**INFORME DE HITO DE CONTROL
N° 022-2023-OCI/5342-SCC**

**“MEJORAMIENTO DEL SISTEMA DE RIEGO DE LOS
CANALES COSQUE - ÑAMPOL - TENIENTE - LOQUETE -
LOS PIALES - FRIJOL II, MARGEN IZQUIERDA DEL RIO
JEQUETEPEQUE, PROVINCIA DE PACASMAYO -
REGIÓN LA LIBERTAD – CUI 2188762”**

**HITO DE CONTROL N° 2 -
VISITAS A LA EJECUCIÓN DE LA OBRA
AL 18 DE MAYO DE 2023**

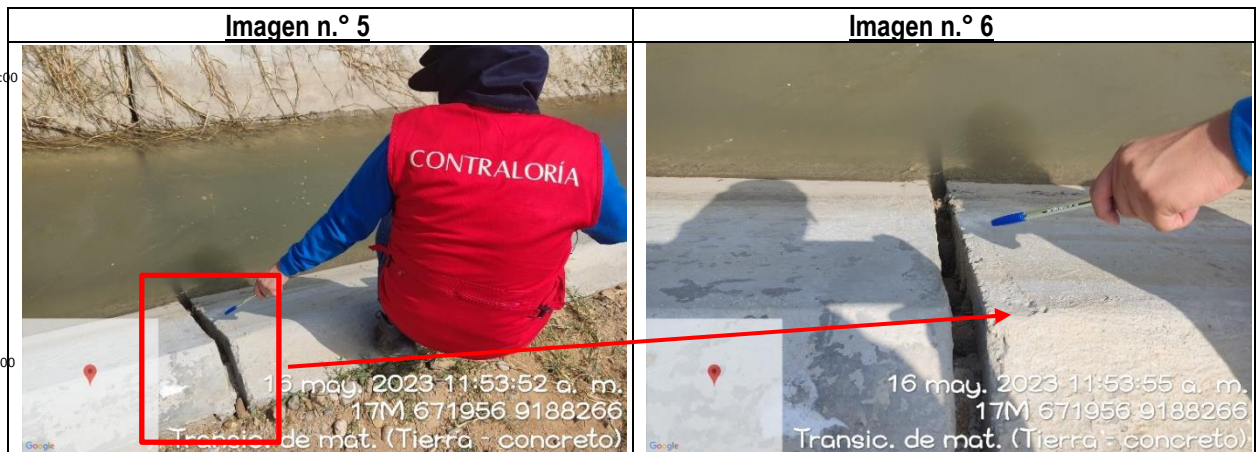
De las imágenes precedentes se advierte la presencia de deficiencias en la ejecución del Acueducto de concreto armado L=8m, afectando su calidad y funcionalidad.

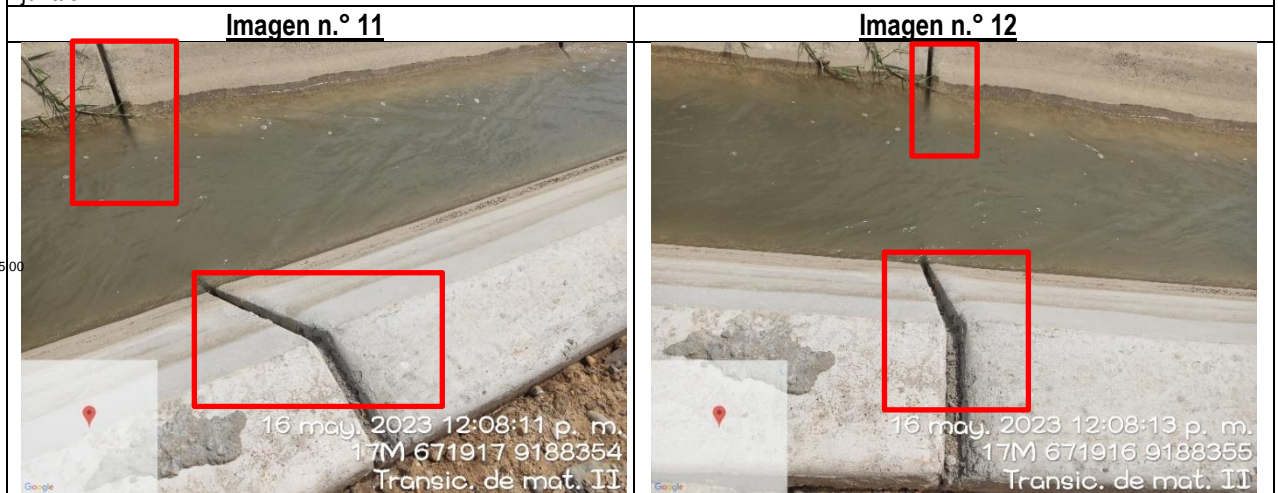
Se observó que en algunos tramos donde se ejecutó el revestimiento de concreto del canal, no se culminaron con el sellado de juntas.

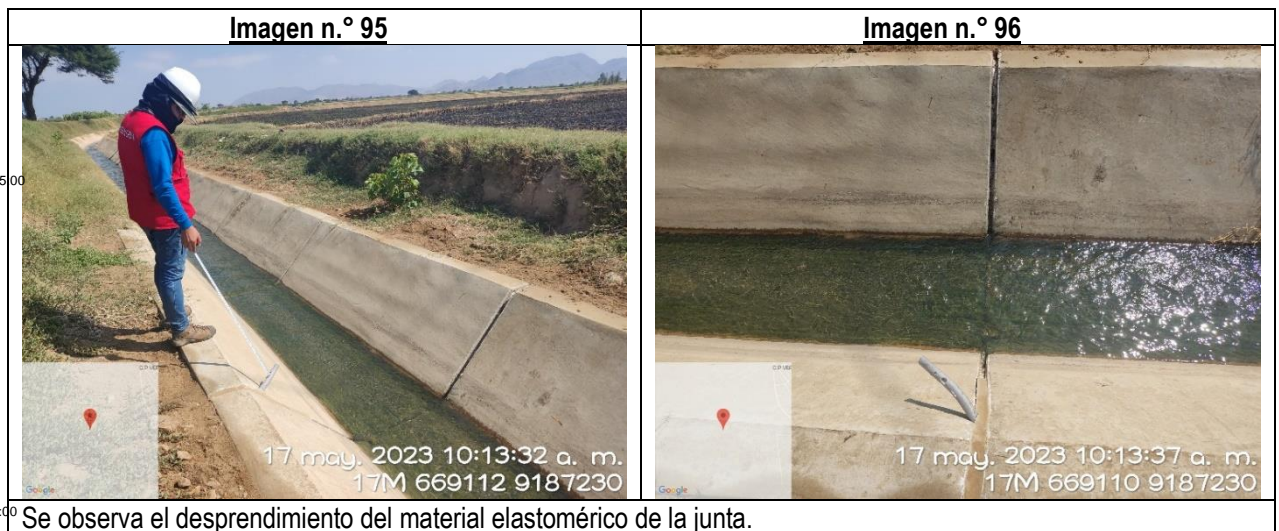
Se observa que en algunas juntas de dilatación se encuentran sin el material elastomérico.

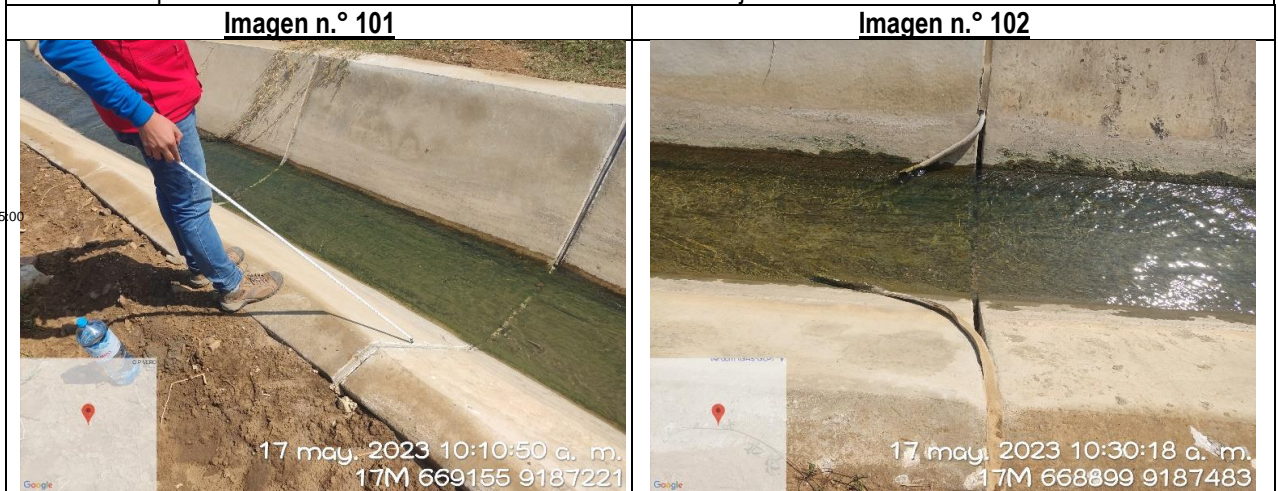
Se observó que el material elastomérico se encuentra fuera de la junta de dilatación.

Se observa que el material elastomérico no está bien adherido a la junta.

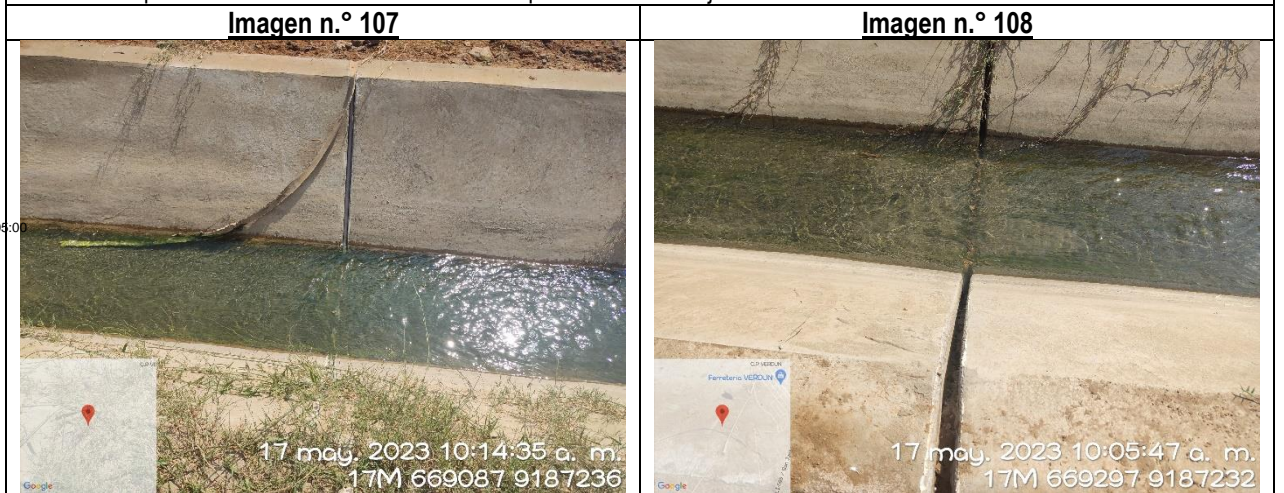
Se observó segregación de la superficie del revestimiento de concreto.

Se observó que el material elastomérico se esta desprendiendo de las juntas del canal.

Imagen n.º 121
Detalle en planta de la compuerta metálica

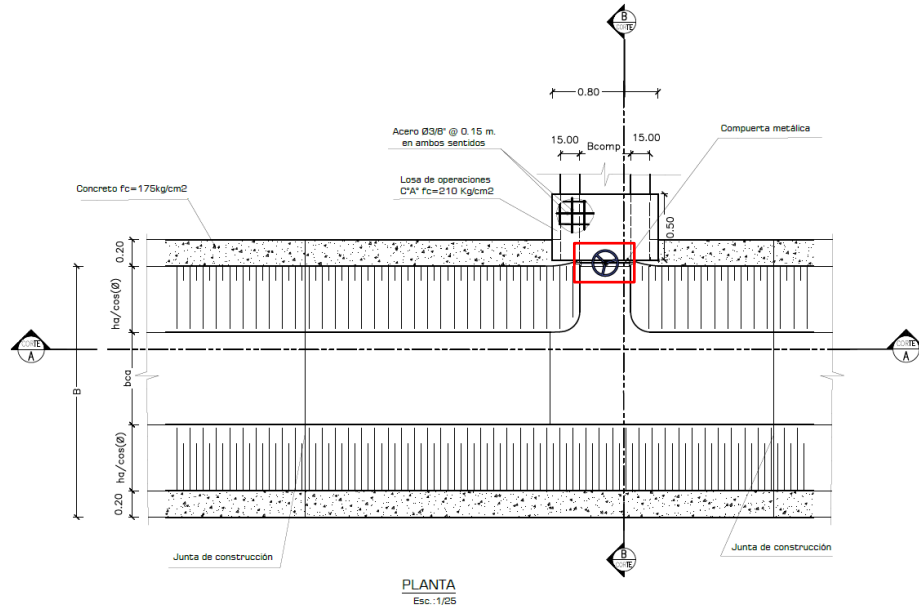
Es de indicar que, el plano “Obras de Arte – Tomas Laterales” establece que la forma en planta de la compuerta metálica es circular, tal como se muestra:

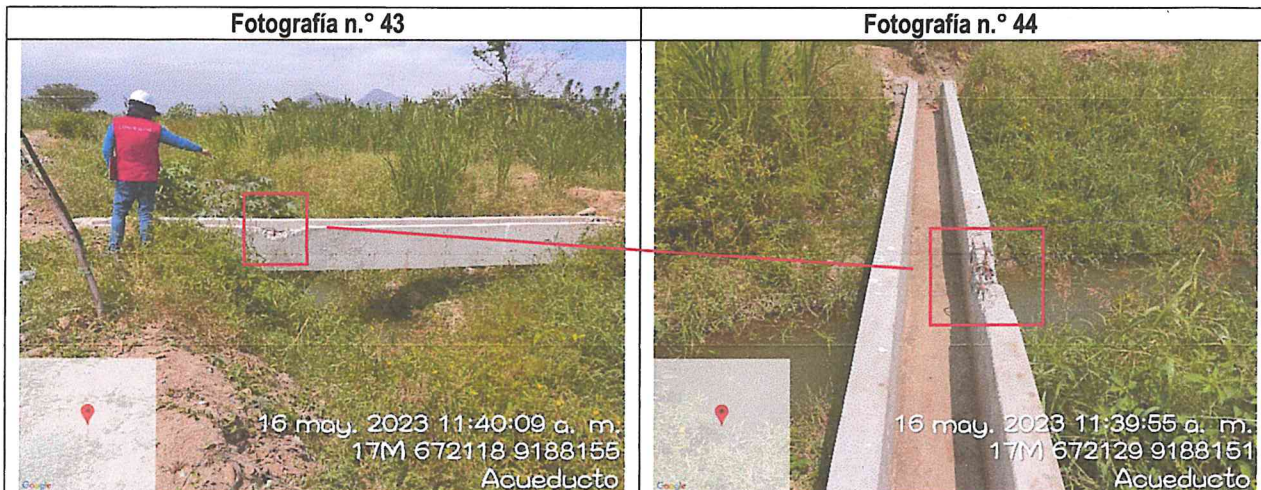
Se observa tramos del canal pendientes de ejecutar.

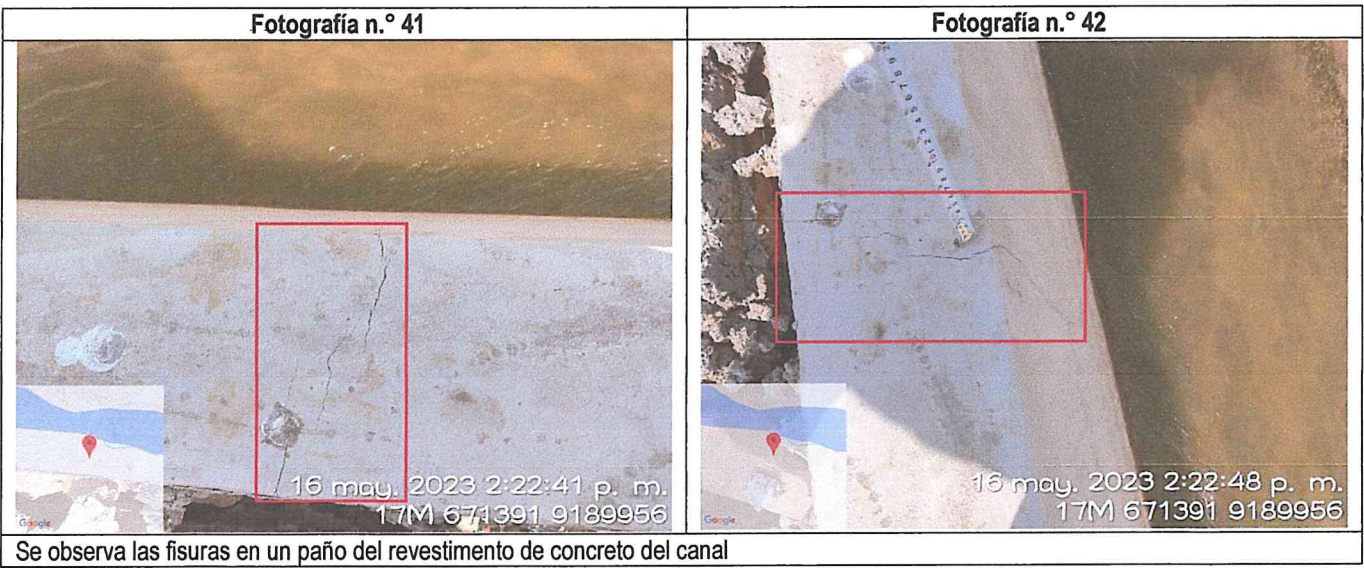
Se observa el asentamiento de dos (2) paños del revestimiento de concreto del canal en diferentes tramos.

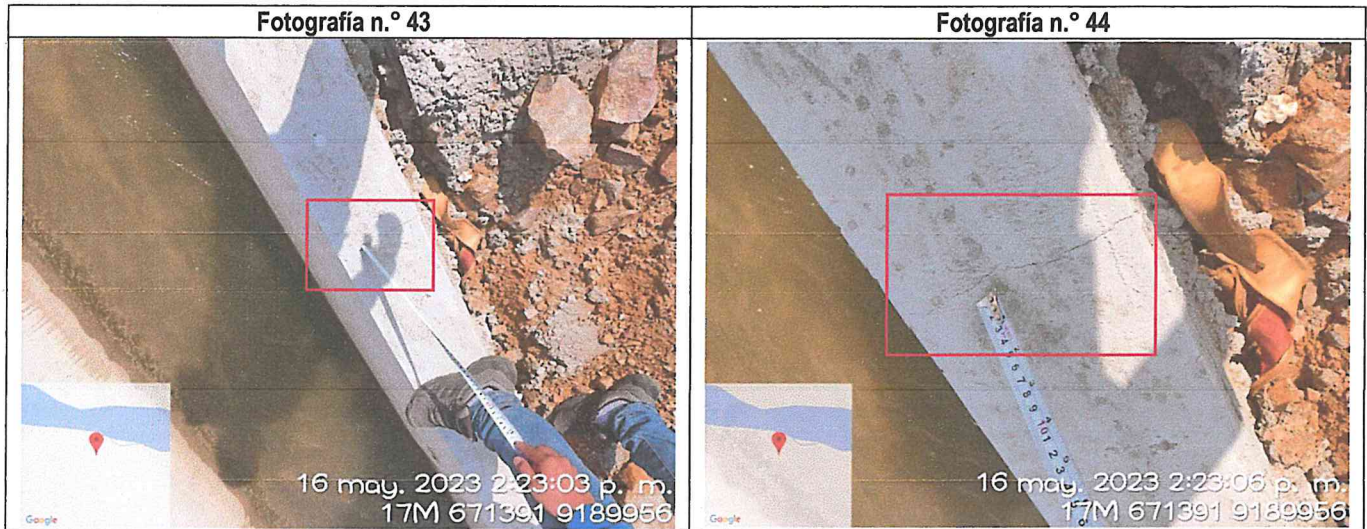
Se observa las fisuras en un paño del revestimiento de concreto del canal

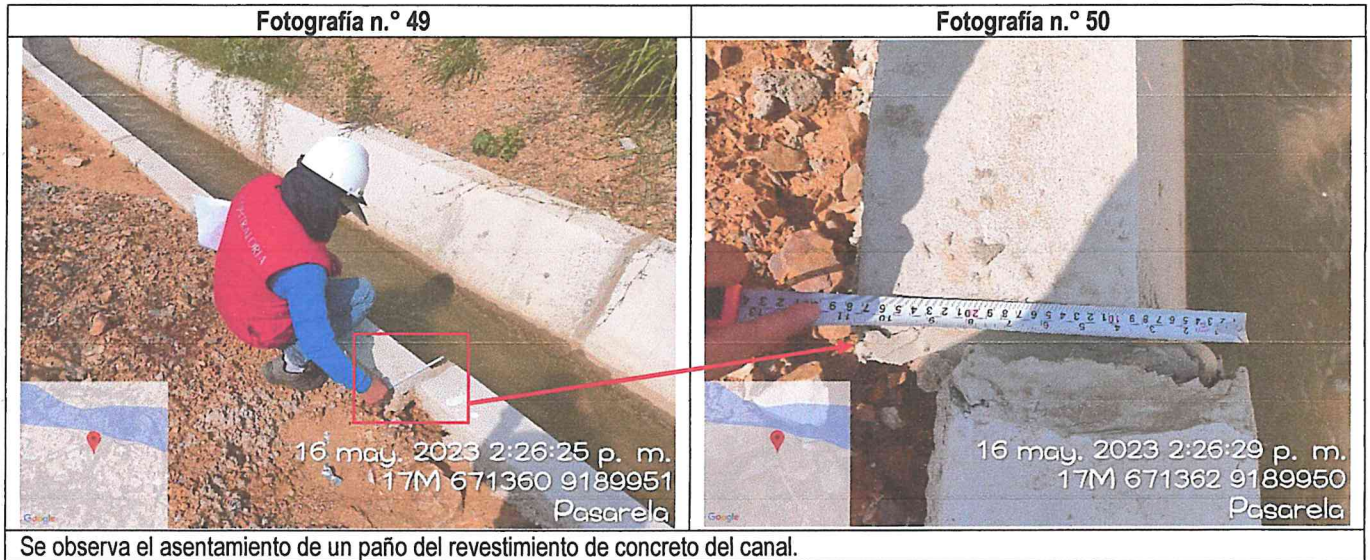
Se observa varias fisuras en diferentes paños del revestimiento de concreto del canal.

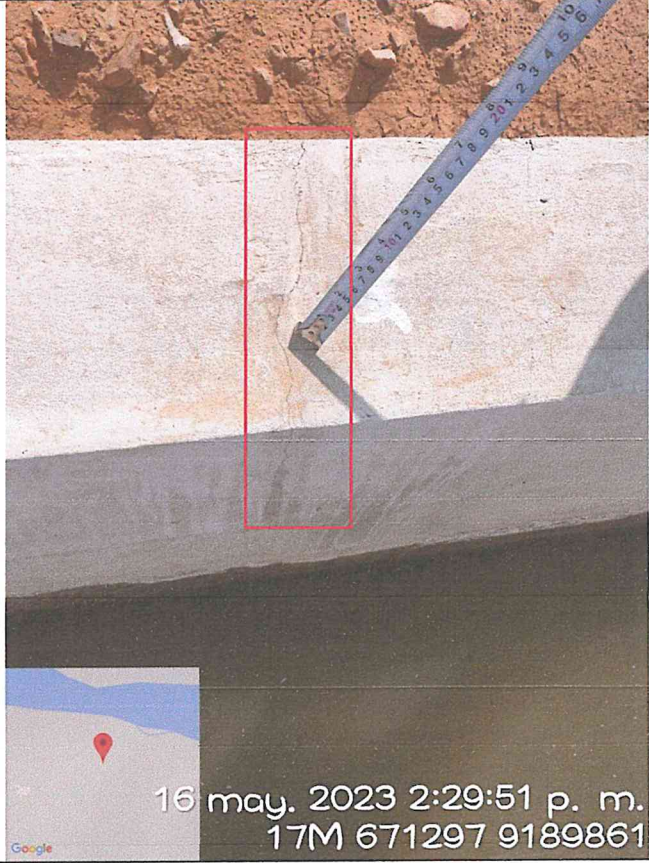
Se observa el asentamiento de un paño del revestimiento de concreto del canal y otro paño fisurado.

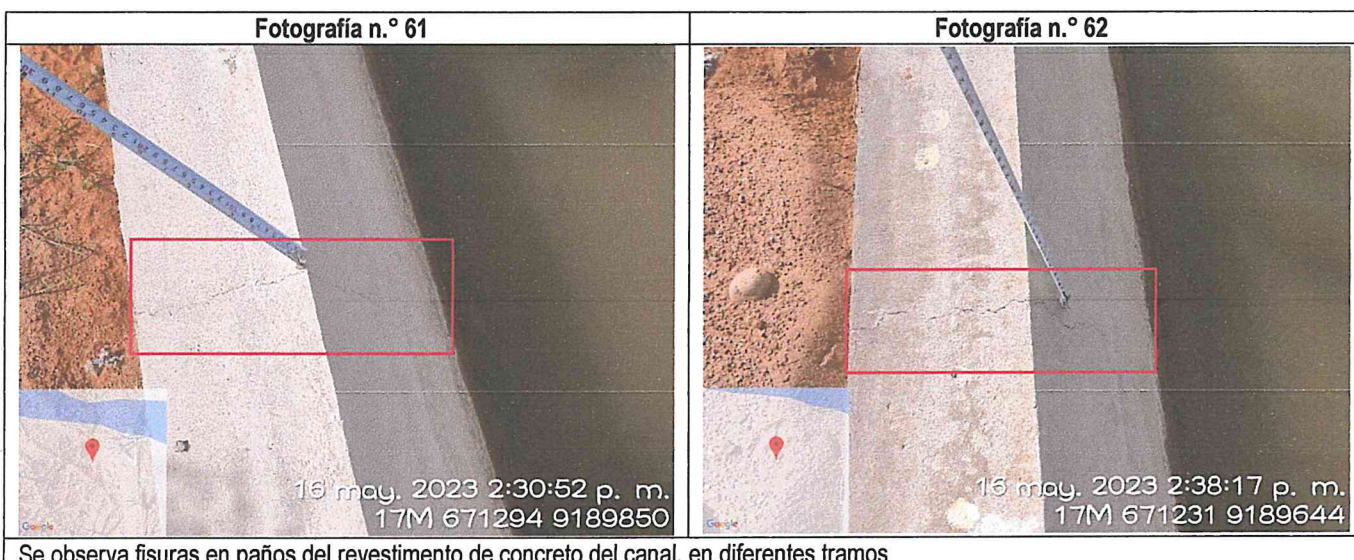
Se observa el asentamiento de un paño del revestimiento de concreto del canal.

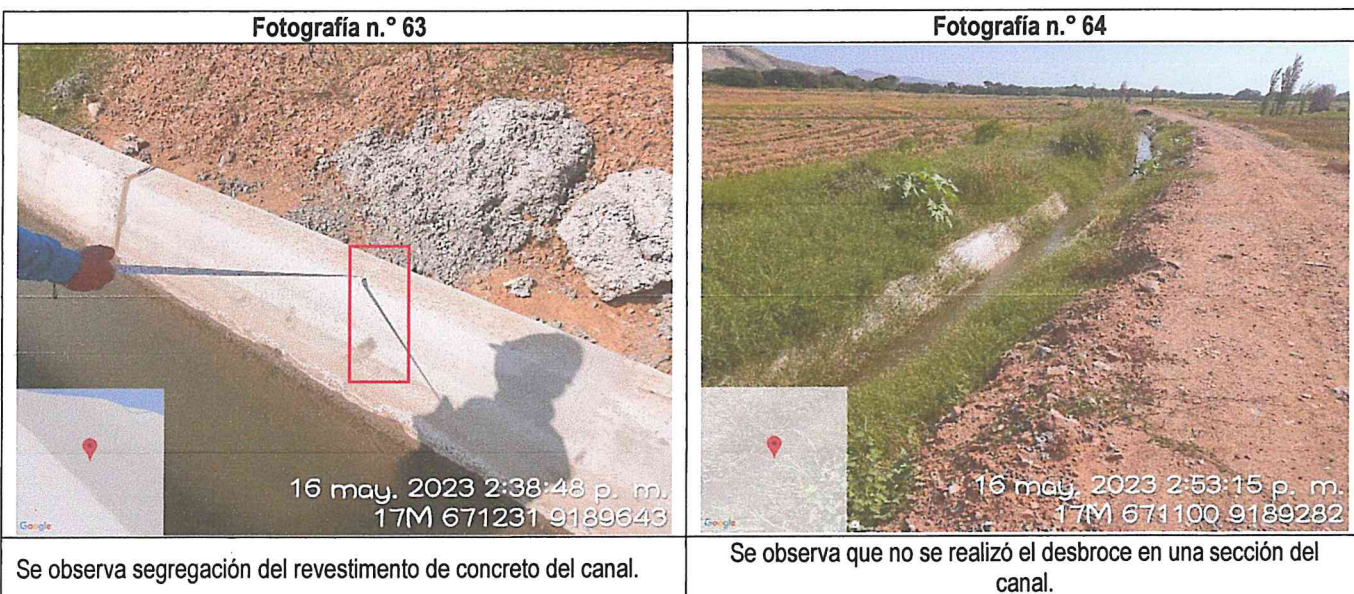
Se observa fisuras en paños del revestimiento de concreto del canal, en diferentes tramos

Se observa segregación del revestimiento de concreto del canal.

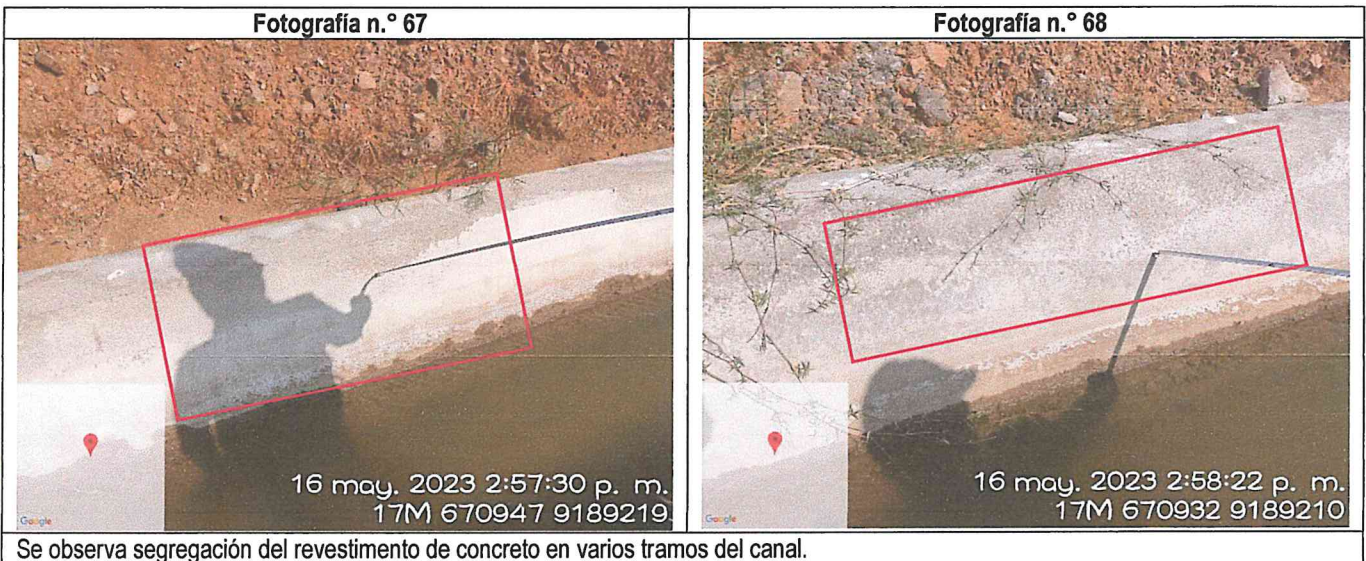
Se observa que no se realizó el desbroce en una sección del canal.

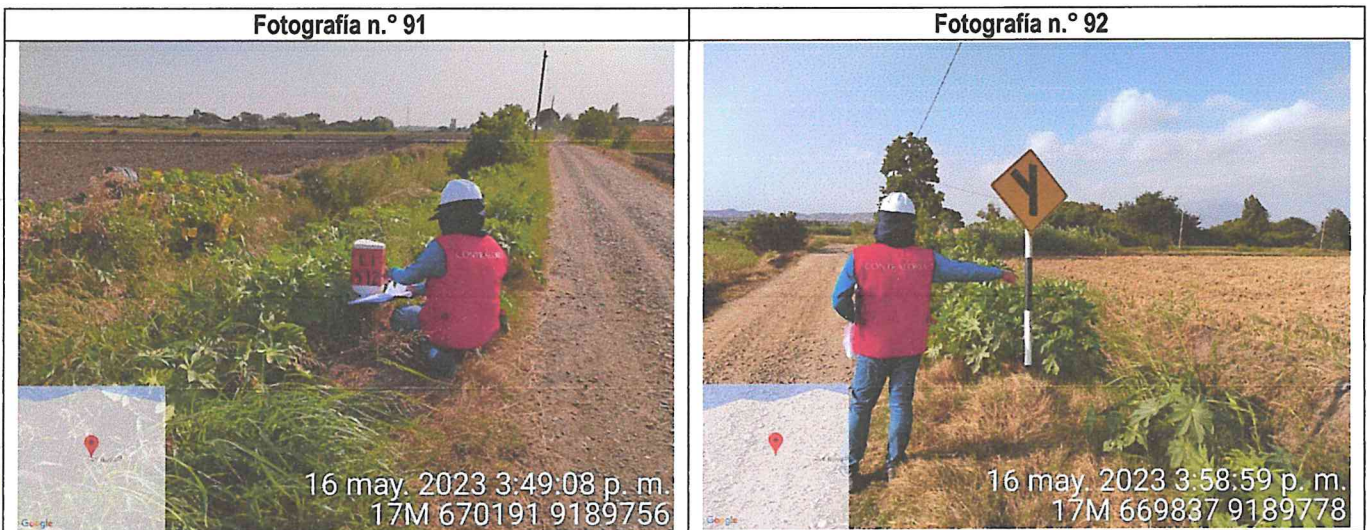
Se observa el desplazamiento de una sección del revestimiento de concreto del canal.

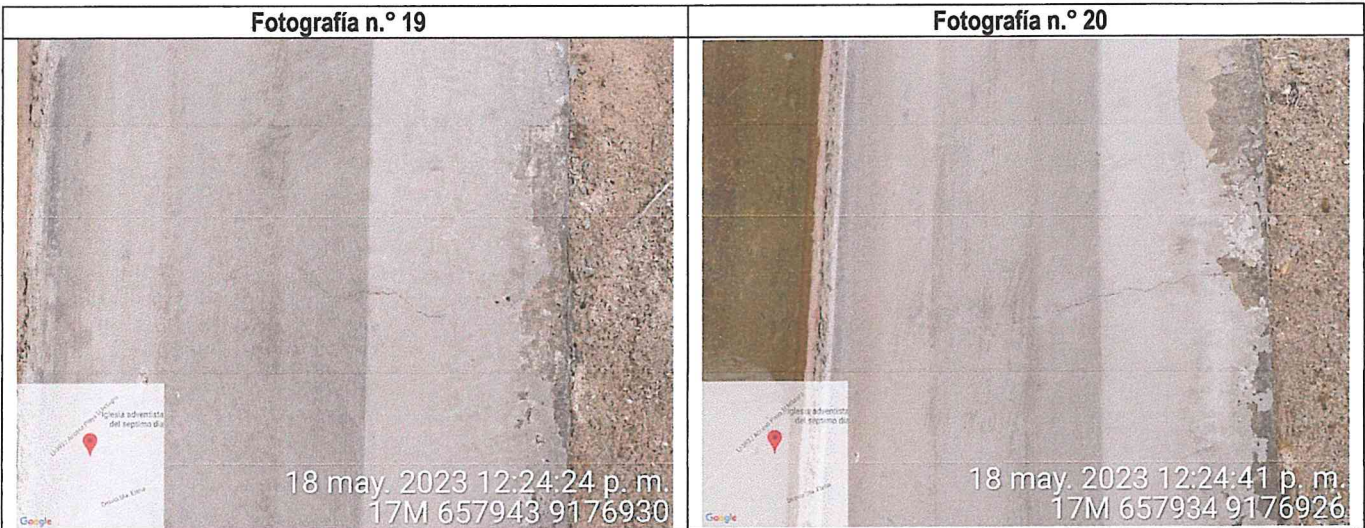
Se observa que en varios paños del canal se desprendió la junta de dilatación.
